Protokoll des Preisgerichts

zur Preisgerichtssitzung
am 18. und 19.05.2017

Protokoll zur Preisgerichtssitzung zum nichtoffenen Realisierungswettbewerb mit Ideenteil Schulcampus mit Sportpark Messestadt Riem in München

1002

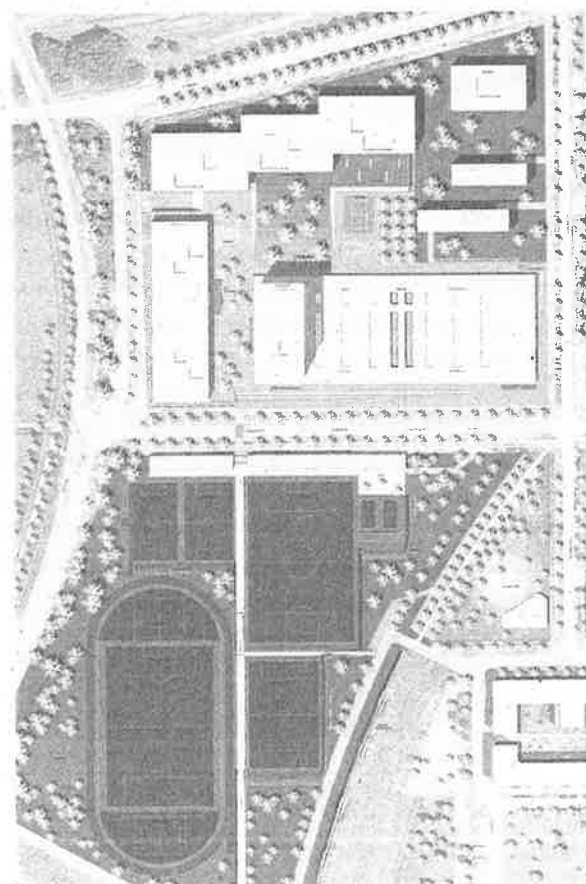
Die Baukörperkonfiguration stellt sich in diesem Beitrag insbesondere mit dem hoch aufragenden Scheibenhäus für die Fachklassen als ungewöhnlich markant dar. Auch die Fassung der Josef-Wild-Straße mit dem langgestreckten Betriebsgebäude ist stadträumlich überzeugend. Im Zusammenspiel der beiden Straßenflankierungen ergäbe sich eine attraktive Stadtteileinfahrt. In der Schulcampusorganisation ist die ausgeprägte Separierung von Real-schul- und Gymnasiums-bereich bedenklich. Für die an der Nordseite angeordneten Schulräume ergeben sich Belärmungsprobleme. Nicht hinnehmbar ist, dass der Volkshochschulbereich nicht vom Schulbetrieb abgetrennt vorgeschlagen wird.

1003

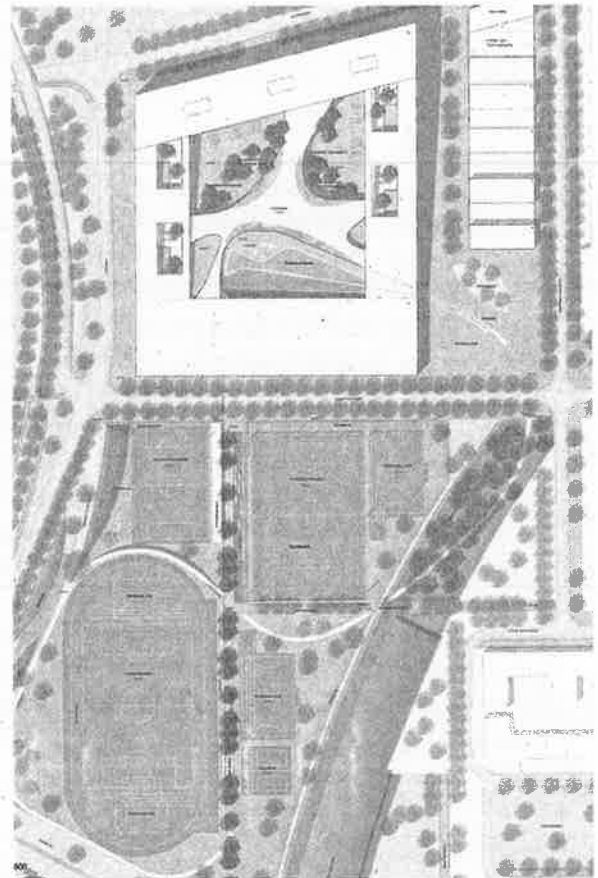
Das introvertiert geschlossene, scharfkantige Geviert formt zwar präzise Stadträume, die bauliche Großform aber ist aus pädagogischer Sicht problematisch. Sie lässt einen an sich großzügigen Binnenraum entstehen, der in wirkungsvoll kontrastierendem, organischem Formenvokabular zentrale Funktionen aufnimmt und in vier kleine Innenhöfe aufgeteilt ist. Die Grundrissgestaltung der Hofeinbauten stößt im Preisgericht mehrheitlich auf Befremden. Auf deren Dachflächen werden die Pausenfreiflächen vorgeschlagen, die nachteilhaft nur über die Gebäude erreichbar sind. In der Organisation der Lernhäuser gelingt die Hinwendung aller Klassenräume auf den Zentralbereich wegen der störenden Anordnung des WC-Kerns nicht. Ebenfalls unverständlich ist die schleifenförmig und durchs Gebäude geführte Laufbahn.

1007

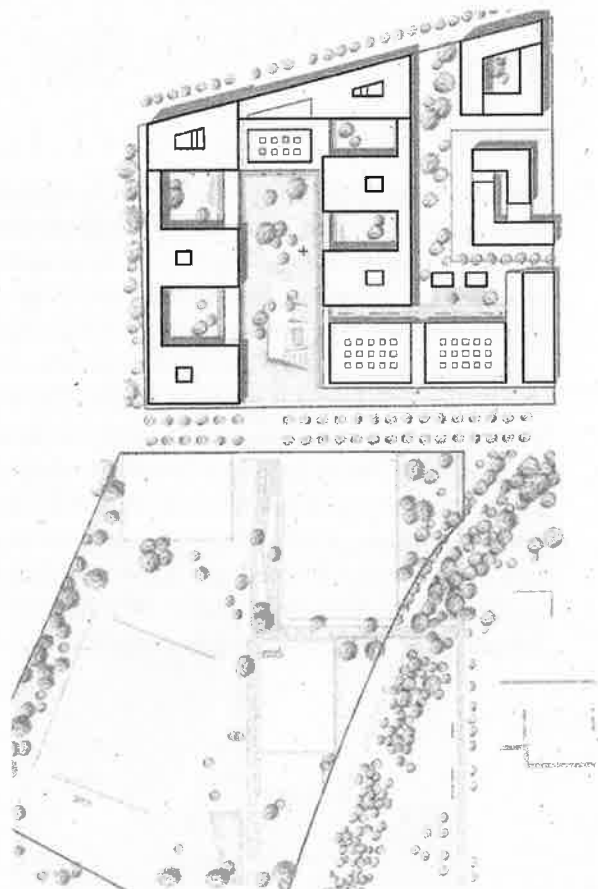
Der Beitrag gehört typologisch zur Familie der Clusteranlagen, in denen die schulischen Funktionen um kleinere Höfe gruppiert und die Cluster wiederum an zentrale Bereiche angelagert sind. Das ist ein an sich tragfähiger Ansatz, mit dem intimere Raumwirkungen erzielt werden als mit ungegliederten Großformen. Im betrachteten Beitrag drängen die Sportbauten den Schulhof weit nach Westen und dieser den Schulzugang hoch in den Norden ab. Umständliche und rückläufige Wegeführungen sind die Folge. In der Grundrissorganisation ist zu bemängeln, dass die sog. ‚Lernstraße‘ ein Lernhaus inakzeptabel quert. Auch die dichte Anordnung von Lernhäusern hinter der Sporthalle ist bedenklich.

1008

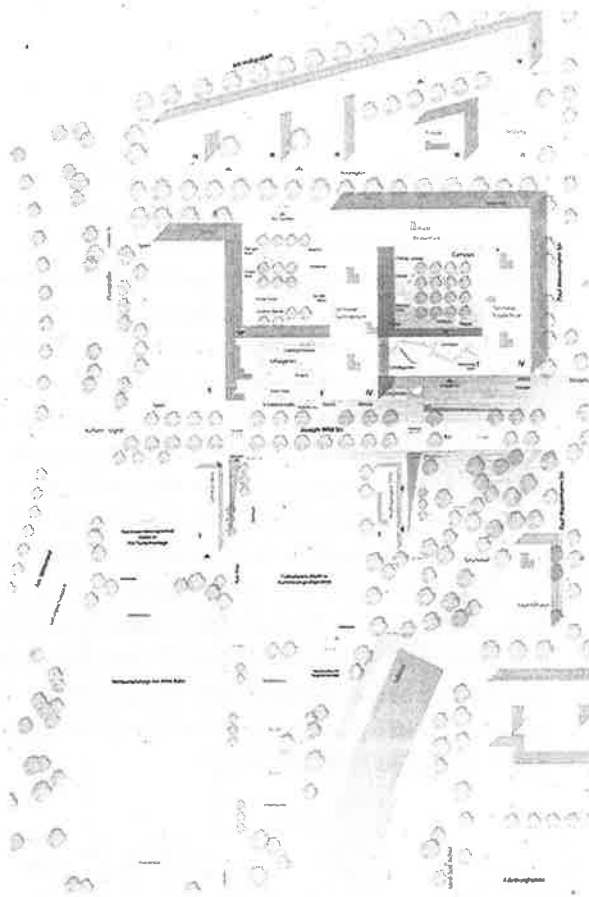
Mit dem Vorschlag, nichtschulische Nutzungen über die ganze Länge an der Straße Am Hüllgraben anzuordnen, werden die Auslobungsvorgaben weit, aber in einem noch vertretbaren Maß ausgelegt. Die so erzielte Lärmschutzwirkung der Puffernutzung ist vorteilhaft. Auch die Kompaktheit der Anlage wird als grundsätzlich positiv bewertet, wenngleich sich gewisse Beengtheiten einstellen. Von größerer Tragweite sind die Defizite in der Organisation der Lernhäuser. Das essentielle Prinzip, alle Klassenräume auf den zentralen Multifunktionsbereich öffnen und hinwenden zu können, wird nicht durchgängig beachtet. Die Zugangswegeführung zum MINT-Bereich über Lernhäuser ist nicht möglich. Die bauliche Gestaltung hingegen ließe eine ansprechende Bauwerkerscheingung erwarten.

1009

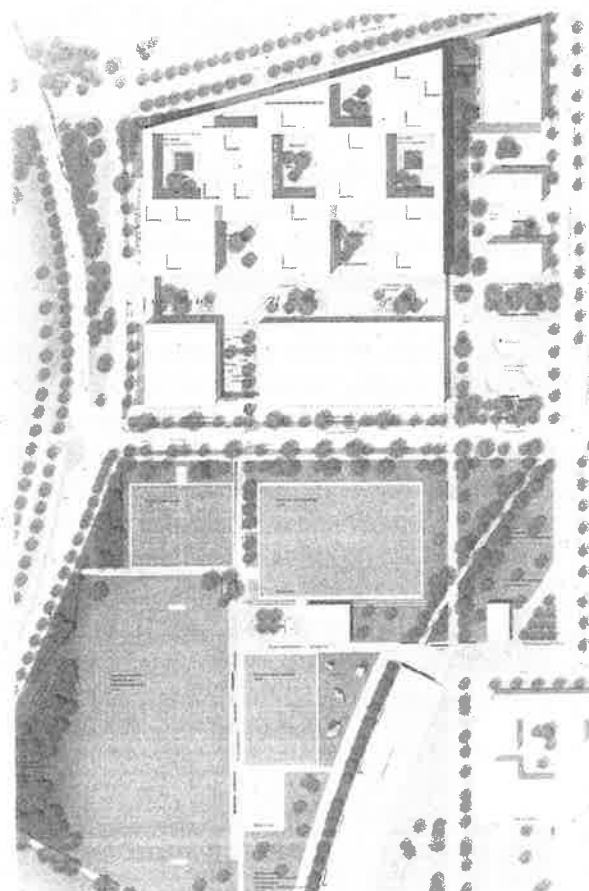
In den Zuordnungsentscheidungen wird die nördlich hinter den Sportbauten situierte Schulanlage kontrovers, aber mehrheitlich als problematisch erachtet, weil sich der Hauptzugang nicht sinnfällig genug den Stadtteilbrennpunkten zuwendet. Der Schulkomplex ist als Clustertypus grundsätzlich tragfähig, hier aber übermäßig aufgelöst und viel zu weitläufig organisiert. Die Umsetzung des Lernhauskonzepts ist nicht befriedigend. Die Klassenräume sind unbrauchbar angeordnet. Sie verfügen in einem nicht ausreichenden Maß über die notwendige Ausrichtung auf den zentralen Multifunktionsbereich. Die Treppenträume als Teil der ersten Rettungswege führen nicht wie vorgeschrieben unmittelbar ins Freie.

1011

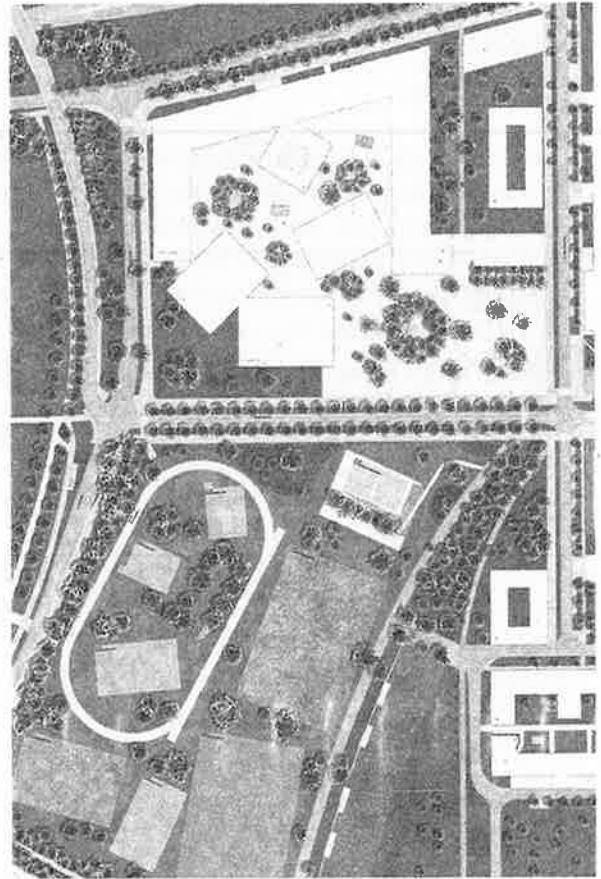
Von einem streng dem Randverlauf folgenden, u-förmigen Schultrakt tummeln sich geometrisch ungezwungen Schwimm-, Sporthallen- und Speisesaal-kuben. Es entstehen spannungsvolle Raumformen und Raumsequenzen, mit denen offenbar dem Begriff des Campus als lockeres, in einen großzügigen Freiraum eingelagertes Gefüge von Schulbauten gehuldigt wird. Dass dieses Gestaltungsprinzip auch auf die Sportfelder im Laufbahnoval angewendet wird, nährt den Verdacht eines motivischen, nicht räumlich gedachten Formalismus. Gravierender aber sind die Mängel in der Gebäudeorganisation. Die Zwangsquerung von Lernhäusern zur Erschließung des MINT- und Kreativbereichs ist inakzeptabel. Statt eines kleinräumig auf die jeweiligen Zentralbereiche ausgerichteten Lernhauskonzepts wird unverständlicherweise eine Flurschule mit linearer Raumanordnung vorgeschlagen.

1013

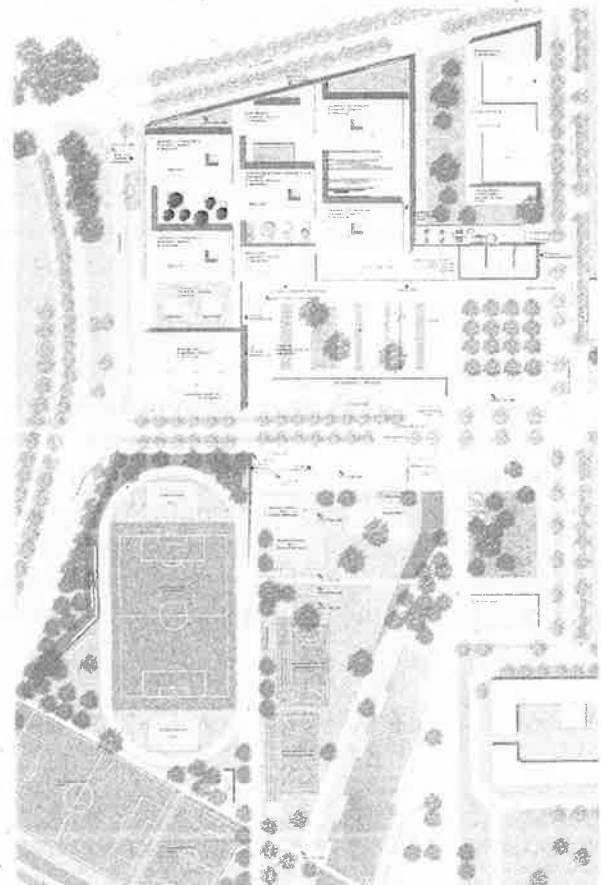
Von einer besonders großzügigen, nach Norden und Westen gut gefassten Platzanlage aus entwickelt sich die im Cluster-Typus organisierte Schulanlage. An zwei Haupteinschließungsschienen sind die Schultrakte in orthogonalen Clustern und Innenhöfen aufgereiht. Es stellt sich dabei eine bemerkenswerte Klarheit der inneren Struktur ein. Nicht nachvollziehbar ist die Einfassung des Campus mit einer Lärmschutzschale, die unbrauchbare Rest- und Zwischenräume erzeugt. Die außenliegenden Rettungswegstränge sind formal gleich den inneren Magistralen ausgebildet. Das ist ohne funktionale Sinnfälligkeit. Auch in der Lernhausorganisation zeigen sich Ungereimtheiten. Der Teamraum wird z.T. in einer problematischen Position zwischen Zentralbereich und Lichthof vorgeschlagen.

1020

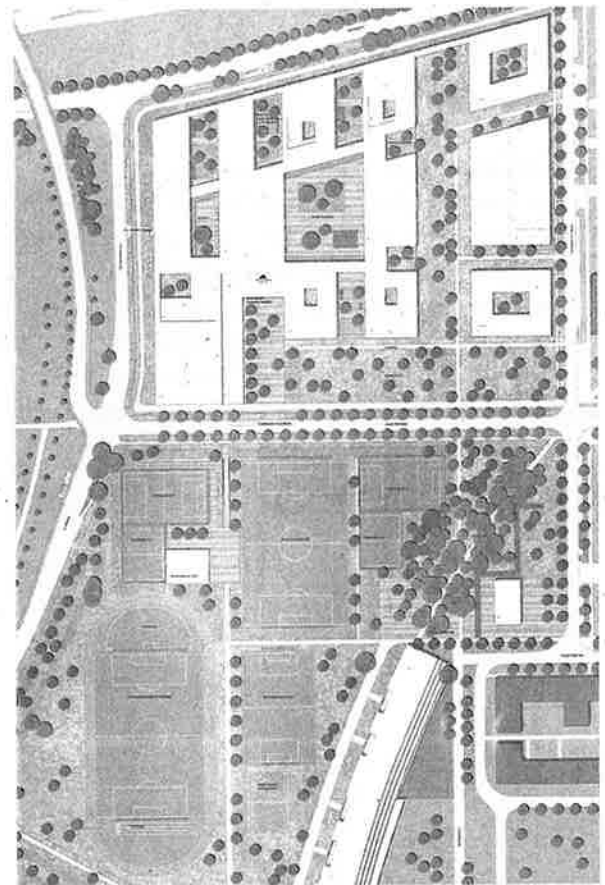
In der Gesamtdisposition ist mit dem Bau- und Freiraumgefüge eine überzeugende Einpassung in den Kontext gelungen. Raumbezüge und Stadtbaulinien werden sinnvoll aufgegriffen und schlüssig fortgeführt. Die in einer Doppelkammstruktur organisierte Schulanlage ist grundsätzlich tragfähig, die Hofdimensionen werden hier aber als zu knapp erachtet. Auch die Erschließung der beiden Sporthallen über einen einzigen Zugang ist problematisch. In brand-schutztechnischer Hinsicht zeigen sich wegen fehlender zweiter Rettungswege und nicht unmittelbar ins Freie führender Treppenräume zudem nicht unerhebliche Mängel.

1021

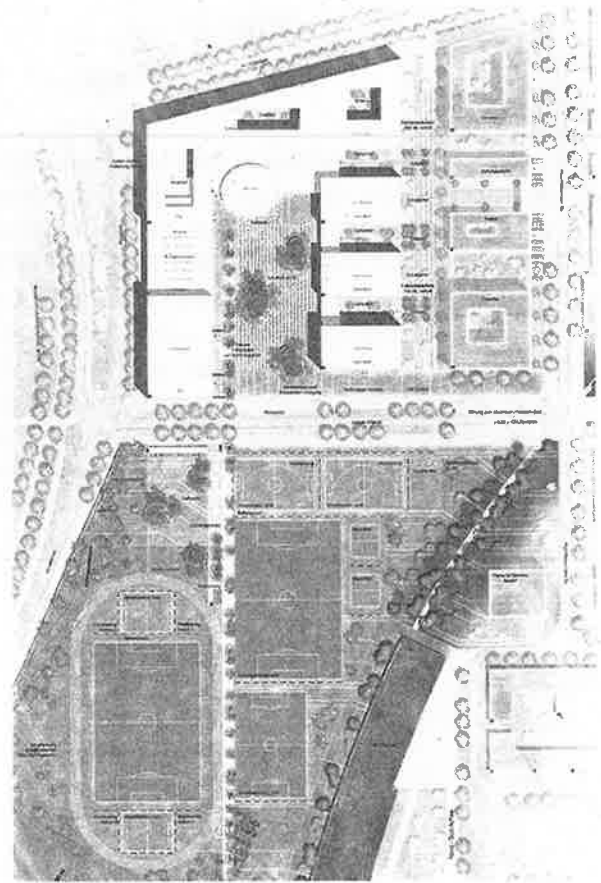
Der weit ausgreifende Schulkomplex bildet zusammen mit den außerschulischen Baulichkeiten und dem Sportpark ein Gesamtgefüge, in dem nur die Platzierung von Polizei- und Rettungswache im Dreh- und Angelpunkt der Schulfreiräume als funktional unsensibel und räumlich störend bewertet wird. Bei allem Respekt vor der Institution, die für Ordnung und Wohlverhalten zuständig ist, erscheint es dennoch unklug, sie konfrontativ derjenigen gegenüberzustellen, die sich der Förderung kritisch-kreativer Heranwachsender widmet. Der Schulhof wird im Übrigen als zu groß, die Belichtung der Lernhäuser als unzureichend erachtet. Nicht zuletzt ist der Speisesaal nicht in der wünschenswerten zentralen Lage angeordnet.

1006

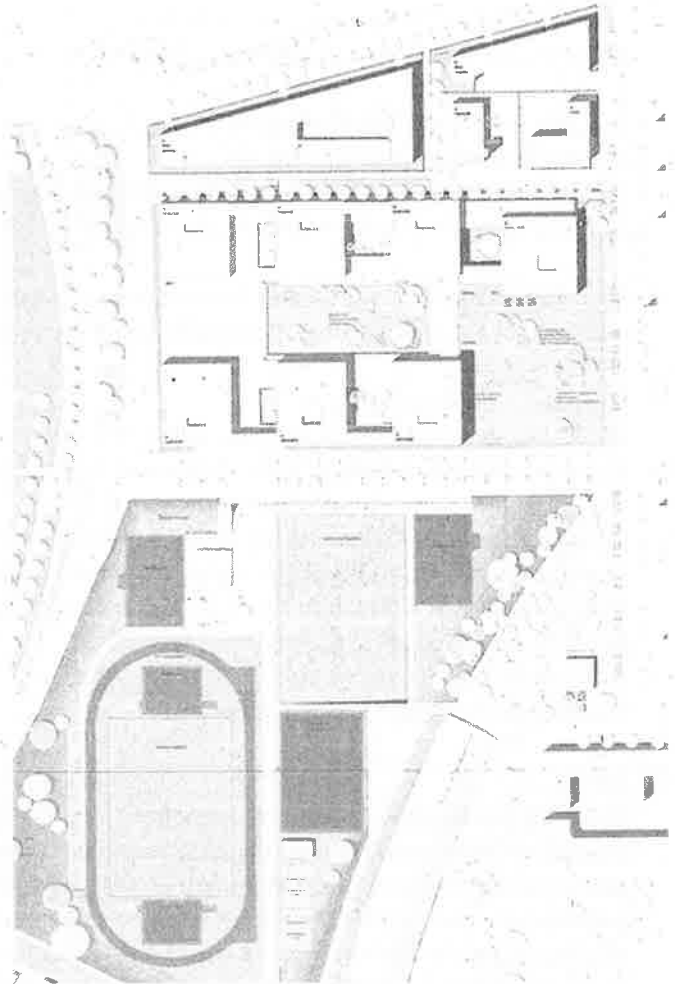
Die Verfasser teilen das Grundstück in einen nördlich gelegenen Ideenteil und den südlichen Schulcampus.

Mit dem Vorschlag, nichtschulische Nutzungen über die ganze Länge an der Straße Am Hüllgraben anzuordnen, werden die Auslobungsvorgaben weit, aber in vertretbarem Maß ausgelegt. Der am Hüllgraben langgestreckte Baukörper schirmt das Grundstück auf einfache Weise von dem Lärm der Autobahn ab.

Das geforderte Lernhauskonzept ist vollständig umgesetzt. Die integrierten Lichthöfe sind zu knapp bemessen und müssten zur Verbesserung der Belichtung und Belüftung vergrößert werden.

Der Eingang der Volkshochschule an der nordöstlichen Ecke des Schulgrundstücks erfüllt nicht die gewünschte leichte Auffindbarkeit von der nahegelegenen U-Bahn.

Die Unterbringung der Räume im 2.OG führt zwar zu einer autarken Einheit, lässt aber einen Identifikationspunkt hinsichtlich des Eingangs im EG vermissen.

Die Raumanordnung wäre auf ihre Funktionalität und Tageslichtqualität hin zu überprüfen, ebenso ist die Raumhöhe von 3.50m knapp bemessen.

Leider haben die Sporthallen im Gegensatz zur Schwimmhalle keinen einladenden Eingangsbereich im Untergeschoss und werden lediglich über schmale Treppen erschlossen..

Die Unterführung zum Sportpark ist schulseitig etwas knapp bemessen, öffnet sich jedoch zum Sportpark hin großzügig und schafft so eine angstfreie Zone.

Die Ost-West-Ausrichtung ist richtig gewählt. Der Schulhof sollte jedoch von den Proportionen im Vergleich zum Platzgefüge breiter sein. Wünschenswert wäre eine Verschiebung der Mensa nach Norden. Die Achse Plattenmeile sollte aus dem Straßenraum nach Westen verschoben werden. Auf die Holzobjekte sollte aus stilistischen Gründen besser verzichtet werden. Die Streetballanlage im Eingangsbereich des Gymnasiums ist ungünstig positioniert. Der Schulgarten sollte vom großen Pausenhof abgesetzt werden.

Der Sportpark im Süden ist gut gelöst. Anordnung und Ausrichtung der Sportfelder entsprechen den Vorgaben. Die intensiv ausgeleuchteten Felder des Sportplatzes sollten sich jedoch zur Joseph-Wild-Straße orientieren. Die Situierung der Betriebsräume teilweise in der Unterführung und teilweise in einem eigenen Gebäude im Sportplatz ist sehr ansprechend und trägt zu einer eigenen Adressbildung bei. Die südlichen Gebäude Räume sollten aber in die Pavillonanlage integriert werden. Die gestalterische Zweiteilung des südlichen Ovals ist nicht nachvollziehbar. Das südliche Oval muss mit dem nördlichen Platz im gestalterischen Zusammenhang gesehen werden. Die östliche Erschließung des Sportparks sollte als Entréesituation Abstand vom Tribünenkopf halten.

Der Brandschutz ist gut gelöst, einzelne Details müssten angepasst werden.

Durch die Anordnung der Baukörper auf dem Gelände rückt das Mensa / MVHS –Gebäude an das bestehende Gewerbe östlich der Paul-Wassermann-Straße. Dieses Gewerbe ist mit BP 1728d T1 emissionskontingiert. Damit die Kontingente des Gewerbes nicht beschränkt werden, müssten Schallschutzmaßnahmen an dem heranrückenden Schulbaukörper getroffen werden.

Der Verkehrslärmschutz ist auch solange das nördliche Gewerbe nicht abschirmend vorhanden wäre durch baulichen Schallschutz, z.B. Verglasung des umlaufenden Balkons, möglich. Dies betrifft Teile des EGs sowie die Westseiten der westlichen Lernhäuser.

Der Entwurf schlägt entgegen der Vorgaben eine Lüftungsanlage mit Wärmerückgewinnung vor, wodurch der Heizwärmebedarf sehr niedrig ist. Der Heizwärmebedarf hat jedoch auch ohne Berücksichtigung der Wärmerückgewinnung ein hohes Potenzial.

Das Potenzial zur Einhaltung behaglicher Verhältnisse im Sommer ist auf Grund des hohen Fensterflächenanteils und der überwiegenden Ost-West Ausrichtung der Klassenräume niedrig. Der Verfasser schlägt jedoch vor, den Fensterflächenanteil über opake Brüstungselemente zu reduzieren und zusätzlich über Fußbodenheizung und Grundwasser zu kühlen.

Die Belichtung der Klassenräume und der Mittelzone ist aufgrund der vorgelagerten Balkone und der großen Raumtiefe des multifunktionalen Raums auch bei einer Ost-West Orientierung nicht optimal. Der zentrale multifunktionale Mehrzweckbereich hat ein sehr geringes Tageslichtpotenzial.

Die natürliche Belüftung der Mittelzonen funktioniert nur bei geöffnetem multifunktionalem Zentralraum. Es müsste sichergestellt werden, dass die Luftdurchspülung im Stockwerk durch neue Positionierung des Luft- und Lichtschachtes in Verbindung mit der Abluft der WC Kerne erfolgen kann.

Die Sporthallen und die Schwimmhalle werden überbaut. Hieraus resultiert eine deutlich größere Belastung des Deckentragwerkes der Hallen. Dies hätte Auswirkungen auf die Kosten für das Deckentragwerk (Bauhöhe, Materialverbrauch).

1014

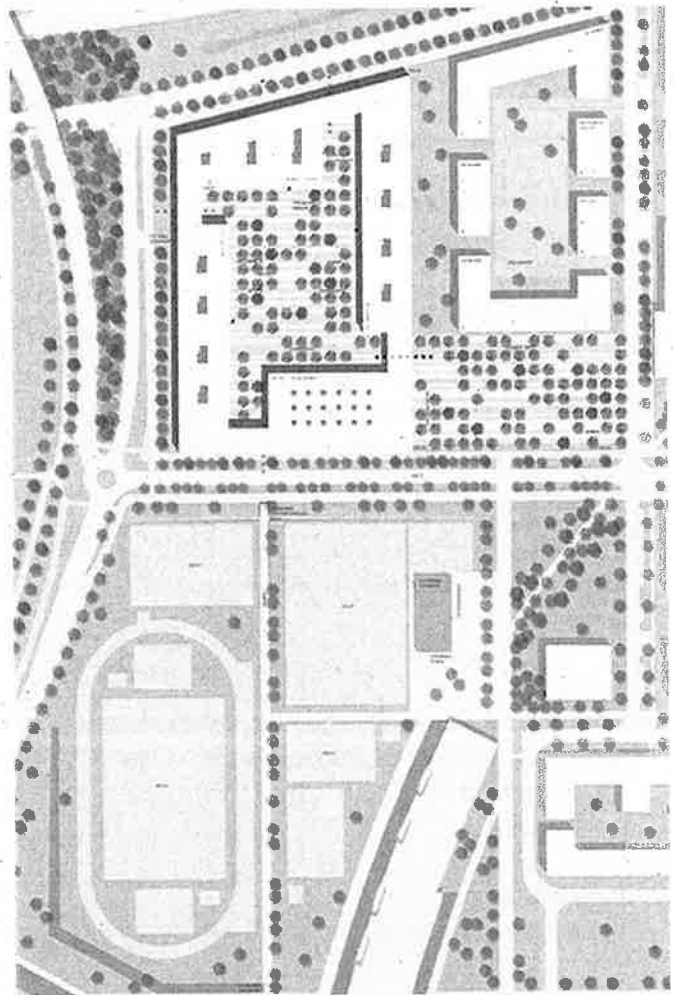
Der Entwurf zeichnet sich aus durch eine konsequent eingehaltene Blockrandbebauung am nord-westlichen Rand des Wettbewerbsgrundstücks. Somit wird städtebaulich der gewünschte Rahmen, Abschluss und Auftakt für den Riemer Stadtteil geschaffen. Zugleich entsteht ein großzügiger geschützter Hof für beide Schulen, Gymnasium, Realschule und MVHS. Desgleichen orientieren sich Mensa und Sport- und Schwimmhallen ins Innere des Hofes und bilden dabei im Norden und im Süden Bezugspunkte und Spannungspunkte für gemeinschaftliche Aktionen. Der Hauptzugang zur Anlage wird über einen gut dimensionierten Vorplatz im Südosten an der Joseph-Wild-Straße erreicht, der nach Norden von einem Gewerbehof abgeschlossen wird, der in seiner Blockrandbildung ebenfalls im städtebaulichen Kontext zu sehen ist. Er integriert in angemessener, unauffälliger Weise Polizei- und Rettungswache.

Die Nebenerschließung des großen Schulhofes im Nord- Westen bei der Mensa erscheint überdimensioniert und in ihrer Bedeutung unangemessen. Dagegen sind der Übergang und die Unterführung zum Sportpark im Süden richtig und gut gesetzt.

In Gymnasium und Realschule ist das Lernhauskonzept nur ansatzweise umgesetzt. Die geforderte Clusterrichtung ist nicht ablesbar. Die reduzierte vertikale Haupteerschließung ist nicht ausreichend und stört im Betrieb den Unterricht. Die Ausbildung der Lichthöfe erscheint großzügig und ausreichend. Die eingestellten Sanitärbereiche schränken die Lernhaus-Qualität und Funktion ein.

Durch die konsequente Blockrandbebauung werden die einzelnen Funktionen nur über lange Wege erschlossen, wobei Mensa und darüberliegender MINT- und Kreativ-Bereich im NW gut zwischen beide Schulen geschaltet sind. Insbesondere die nach Norden orientierten Fachräume als auch Bibliothek und Lehrküche bedürften eines Schallschutzes. Dem wird über eine Fassade Rechnung getragen, die über Kastenfenster belichtet und belüftet ist. Insgesamt schlägt der Verfasser eine im Unterhalt langlebige und in ihrer Wirkung schlichte helle Wasserstrich-Klinkerfassade vor, die zusammen mit den reduzierten Fenster- und Glasanteilen energetisch positive Wirkung hat. Die Darstellung der Südfassade mit den Sporthallen ist unverständlich. Die Stapelung der Sport- und Schwimmhalle ist problematisch in Bezug auf Tragkonstruktion und Erschließung. Eine Überarbeitung würde zu größeren Volumina führen, hervorgerufen durch größere Konstruktionshöhen.

Die großen Freiräume sind frei beispielbar und bieten umfassende Aneignungsmöglichkeiten. Das Campusgebäude mit Schulhof könnte etwas nach Osten erweitert werden, um die von Süden ankommende Wegeachse aufzunehmen.

Der südliche Teil des Ovals sollte gestalterisch Bezug auf den Vorplatz nehmen. Die kompakte Anordnung der Sportfunktionsflächen lässt ausreichend Raum für die Ausarbeitung des umgebenden Parks. Das Betriebsgebäude und der Vorplatz im Nord-Osten sind zu groß dimensioniert und bilden eine Konkurrenz zum Tribünenbauwerk.

Der Schallschutz wurde unzureichend berücksichtigt.

Der Brandschutz ist nur durch Bypässe gewährleistet. Dadurch wird eine entsprechende Vergrößerung der Klassenräume erforderlich. Die Fluchtweglängen zu den notwendigen Treppenhäusern wären zu prüfen.

Der Entwurf 1014 hat sehr gute Werte hinsichtlich des Heizwärmebedarfs. Die Behaglichkeit im Sommer ist auf Grund des moderaten Fensterflächenanteils trotz der Ost-West Ausrichtung der Klassenräume gut. Für die Nachtkühlung werden automatisch Fenster, und RWA in den Oberlichtern geöffnet (Witterungsschutz nicht geklärt).

Die Belüftung der Mittelzone über die Höfe ist plausibel und in Verbindung zu der Abluft im WC-Kern funktionsfähig. Die Nutzung der Höfe im Erdgeschoss kann zur Schallübertragung in die oberen Stockwerke führen.

Die beiden Sporthallen und die beiden Schwimmhallen sind jeweils übereinander gestapelt. Im Vergleich zu einer Anordnung nebeneinander resultiert hieraus eine ca. 5-fach (Sporthallen) bzw. eine ca. 25- bis 30-fache (Schwimmhallen) größere Belastung des Deckentragwerkes der unteren Halle. Die derzeit geplante Konstruktionshöhe der Deckenträger (Angabe im Plan für Sporthalle: ca. 1,5m gesamt abzgl. ca. 0,5m Ausbau = 1 m) wäre zu prüfen. Bei der oberen Schwimmhalle sind zudem Anforderungen aus der Schwimmbadtechnik an die Leitungsführung und Wartung des Beckens zu überprüfen (Technikgeschoss?)

Gegebenenfalls müsste OK FFB der oberen Hallenhalle deutlich angehoben werden oder OK FFB der unteren Halle deutlich abgesenkt werden.

Aus der gestapelten Anordnung ergeben sich bei Sportbetrieb in der oberen Halle Verformungen und Schwingungen des Deckentragwerkes der unteren Sporthalle. Die Schwingungsanfälligkeit wäre zu überprüfen und zu kompensieren. Dies hat Auswirkungen auf die Kosten der Deckenkonstruktion..
